PROIZVODNI - INFORMATION # 6 / 2013

HL50 – serija: Novi vijci za brže i lakše održavanje

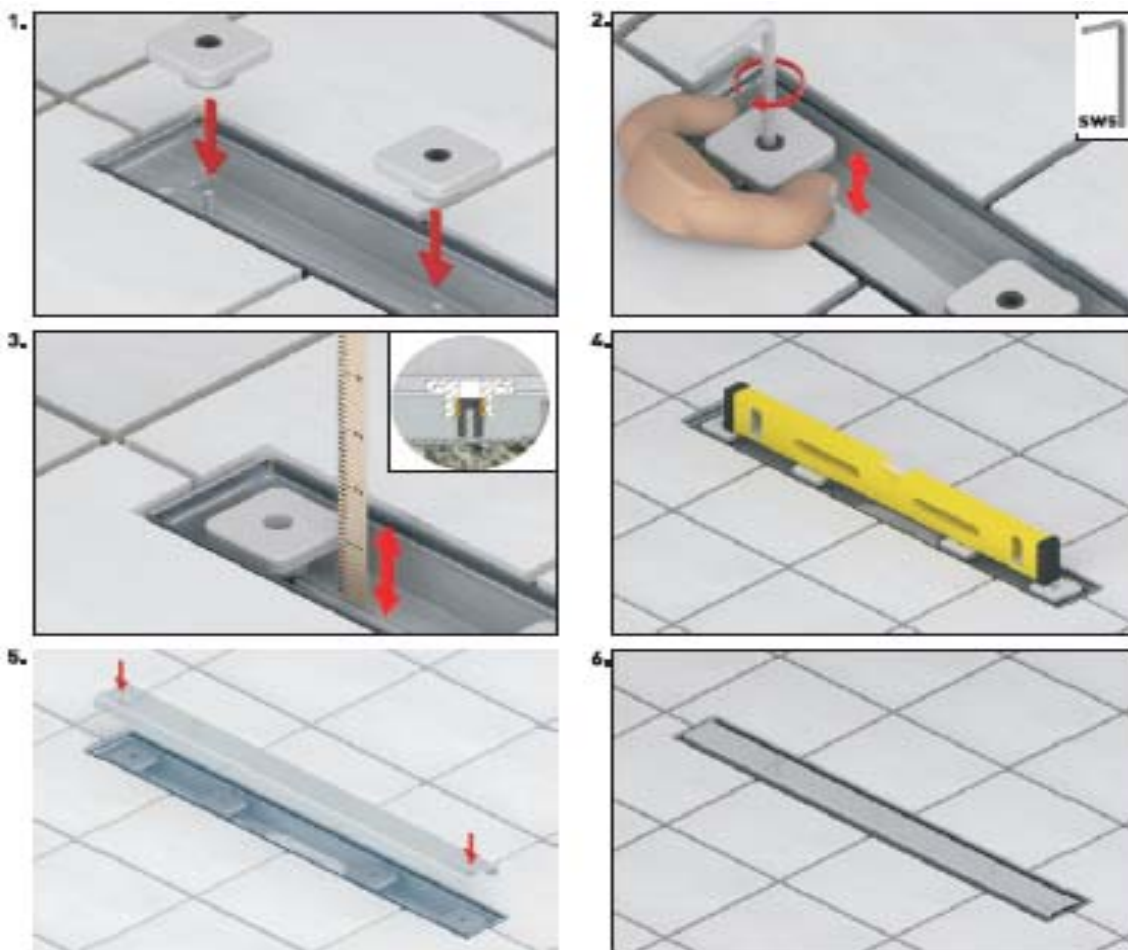
Ova promjena odnosi se na prilagodbu visine završnog pokrova poklopca pomoću novog navojnog sustava. Do sada su se ti vijci morali odvrtati kod čišćenja, a nakon toga opet zavrtati i ponovo se morala podešavati visina završnog pokrova.

Ovo su novosti:

1. Stare vijke sa navojem (M8) mijenjamo tankim vijcima bez navoja (UT-vijci, d 4mm).

→ Prljavština i kosa više se nemogu hvitati za navoje

2. Novi plastični navoj (M10) je odgovoran za podešavanje visine, zajedno s novorazvijenim tipom vijka.

→ Visina će se prilagođavati kutnim “Imbus” ključem koji se nalazi u pakiranju.
